MODIFICA DELLE BARRE DEL DOPPIO PIANO SU COOL LINER E DRY LINER STEEL

Luglio 2020

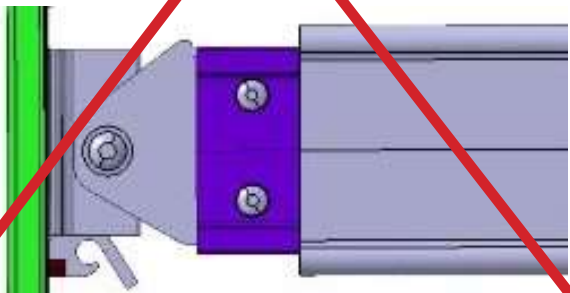
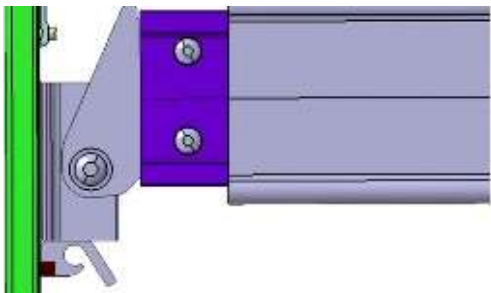
Il Product Management informa che, con effetto immediato, le barre del doppio piano di carico per Cool Liner e Dry Liner LI vengono modificate nella versione "a gomito".

I seguenti codici decadono:

- Q 400.046 / Q 400.047 22 barre per il doppio piano, portata per ciascuna barra ca. 10 KN, altezza ca. 90 mm

Diventa invece standard la versione „a gomito“:

- Q 400.066 22 barre per il doppio piano, portata per ciascuna barra ca. 10 KN, altezza ca. 90 mm, idonee per una maggiore h interna
